GEOTECHNISCHER BERICHT BoG 73/08/1055

BODENUNTERSUCHUNGEN / BESTIMMUNG DER ZULÄSSIGEN BODENPRESSUNG

BÖSCHUNG WERKRAUM / KLINIKUM LIPPE

ERGÄNZENDER GEOTECHNISCHER BERICHT BoG 73-02/08/1055

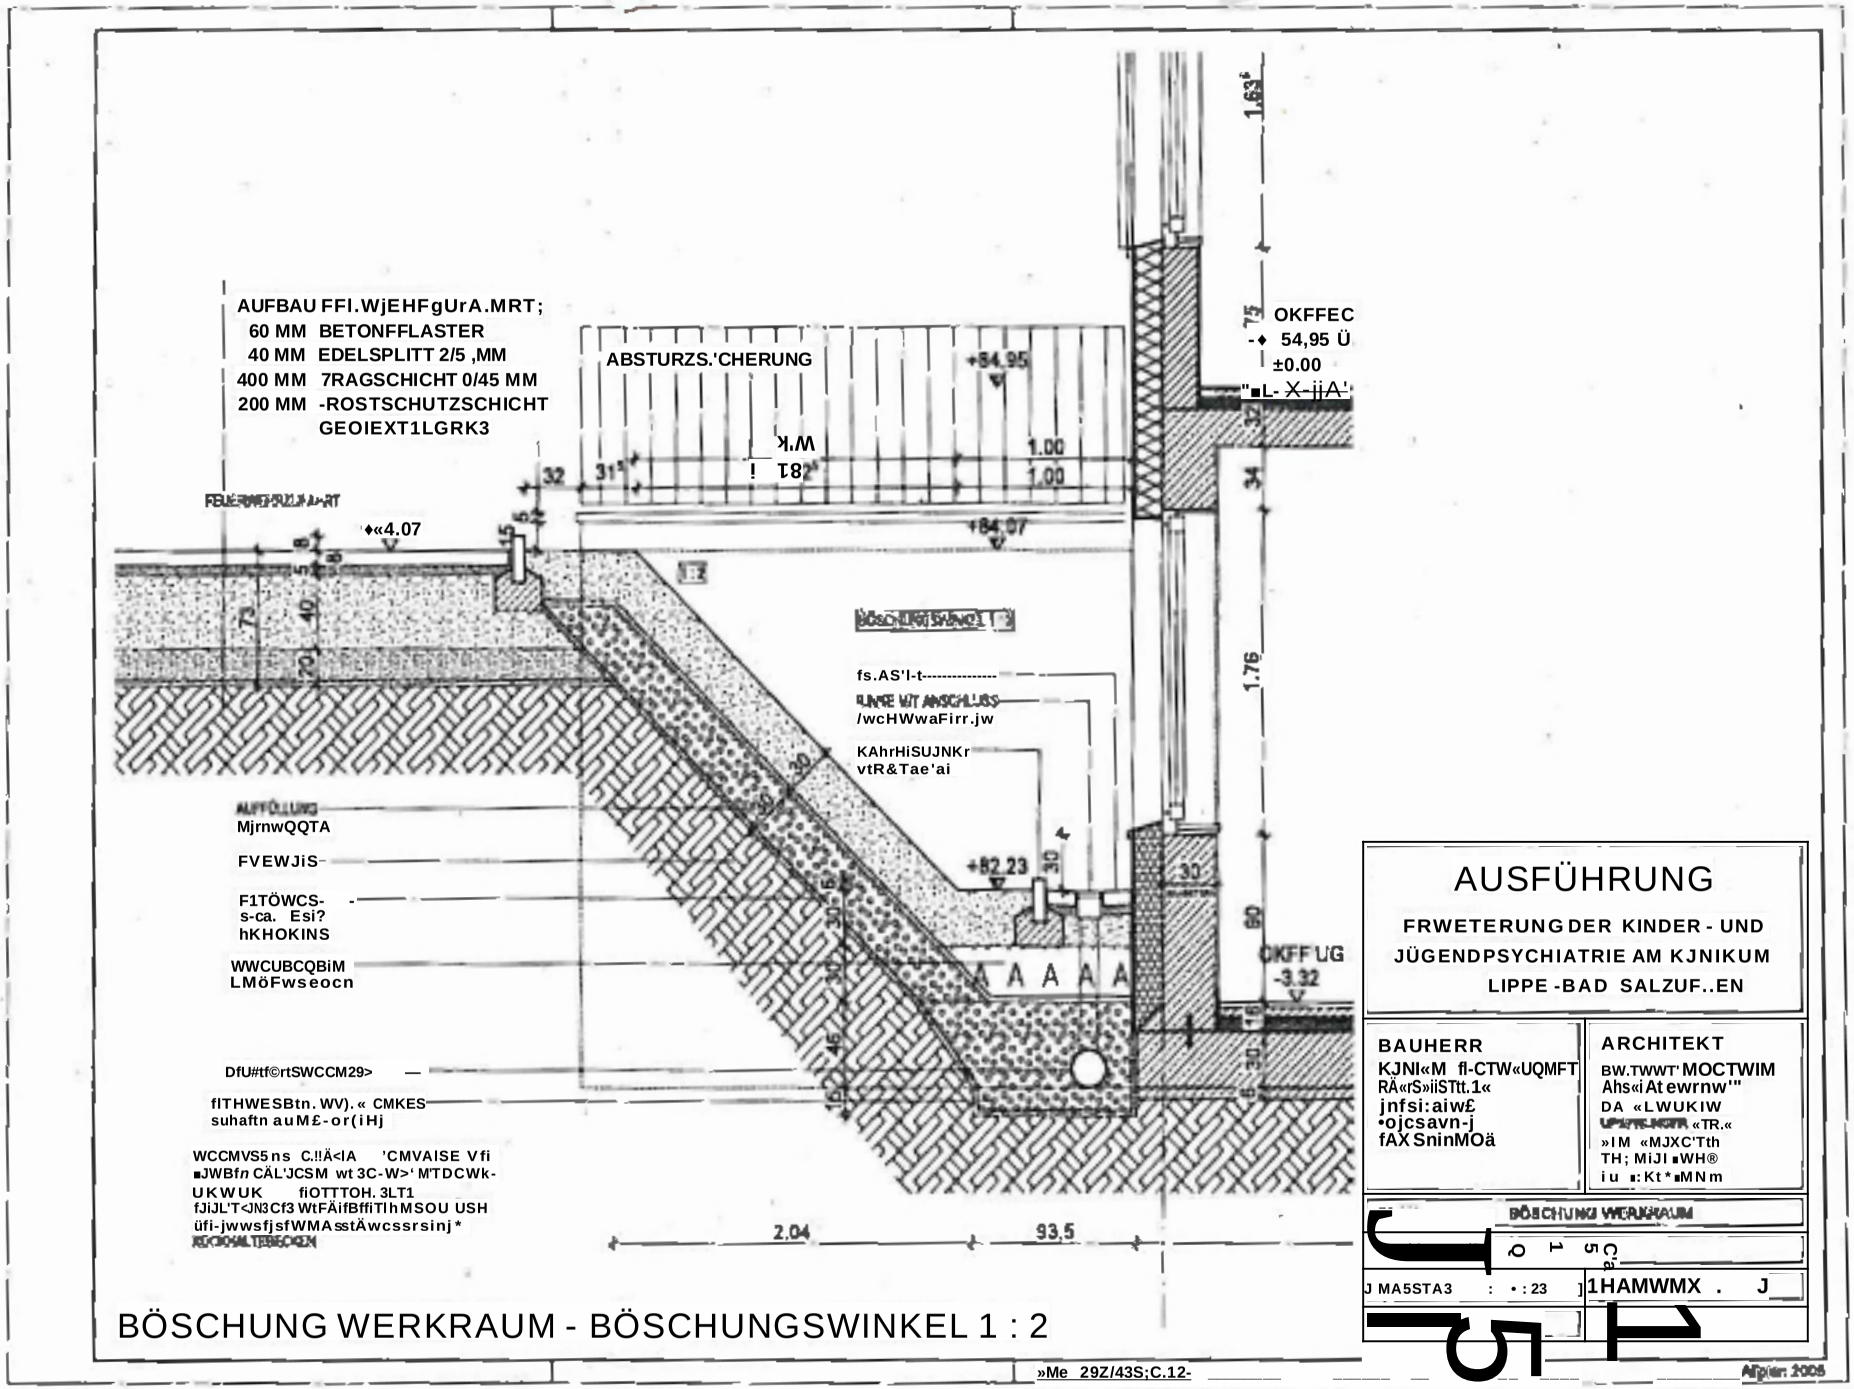
Der In der Zeichnung dargestellte Böschungswinkel 1 : 1 bzw. 45° ist steiler als die Regelböschungsneigung von 1 : 1,5 und Bedarf dancr einer Sicherung gegen Abrutschen des Mutterbodens. Als Erosionsschutz könnte eine Erosionsschutzmatte Typ Secomat ES 801 G 4 der Firma Naue GmbH & Co. KG veriegt werden. Bei der geplanten Andeckung mit 30 cm Mutterboden ist eine Verlegung der Frosionsschutzmatte 5 cm unter OK Oberboden vorzunehmen. Die Ercsionsschutzmattc ist mit Erdnägeln zu befestigen, dabei slna mindestens 4 Erdnägel pro Quadratmeter erforderlich. Die Sloßberekihc der 2 m breiten Socomatbahnen sind mit u-fömnigen Erdnägeln zu sichern. Die Länge der Erdnägei muß mindestens 0.7 m betragen. Die Erosionsschutzmatten sind danach mit rund 5 cm Oberboden zu Verfüllen.

Alternativ kann eine Böschungssicherung mit kleineren Wasserbausteinen erfolgen.
